TRANSPORDIAMET

Meie 13.05.2024 nr 7.1-2/24/7571-2

**Kätkomaa kinnistu
projekteerimistingimuste eelnõu
kooskõlastamine märkustega**

Olete esitanud Transpordiametile kooskõlastamiseks Harju maakonna Saku valla Tagadi küla Kätkomaa kinnistu projekteerimistingimuste eelnõu (menetlus nr 426292).

Joonis 1. Planeeritava ristumiskoha orienteeruv asukoht

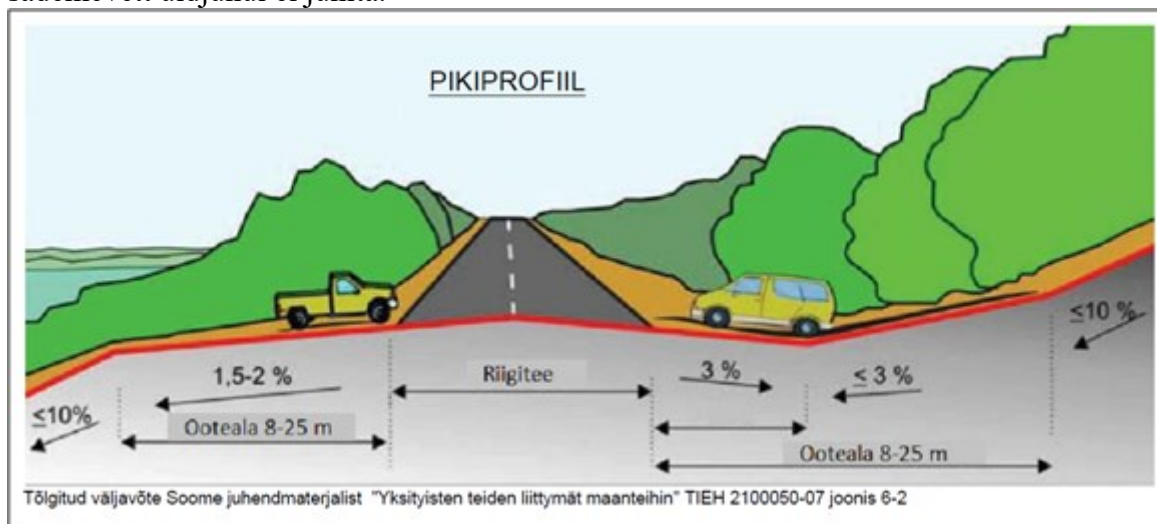
1. Ristumiskoht projekteerida orienteeruvalt riigitee km 1,741 (vt *joonis 1*).
